PKW Scheibenbremsbeläge: 2396001 / 2396081

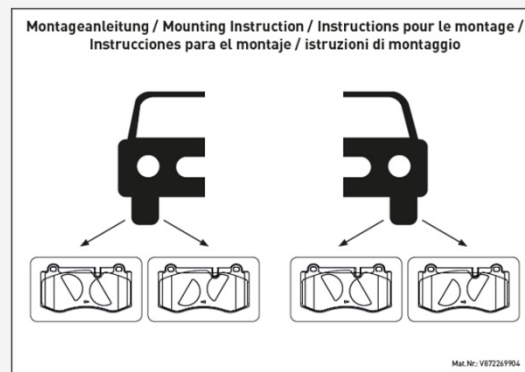
Die Spezifikation der Bremsbeläge 2396001 und 2396081 wird angepasst. Es erfolgt eine Änderung des Dämpfungsblechs von Vollblech auf Bleche mit Aussparungen (siehe Bilder). Für die neue Blechausführung ist unbedingt die korrekte Einbauseite zu beachten, auf die auch mit Hilfe kleiner Pfeilaussparungen hingewiesen wird. Zusätzlich wird jeder Box eine zusätzliche Montageanleitung beigelegt:

Mit dieser Änderung passen wir uns der aktuellen OES-Ausführung an, die vor kurzem ebenfalls aufgrund geräuschempfindlicher Anwendungen (z.B. MB S-Class W221) geändert wurde.
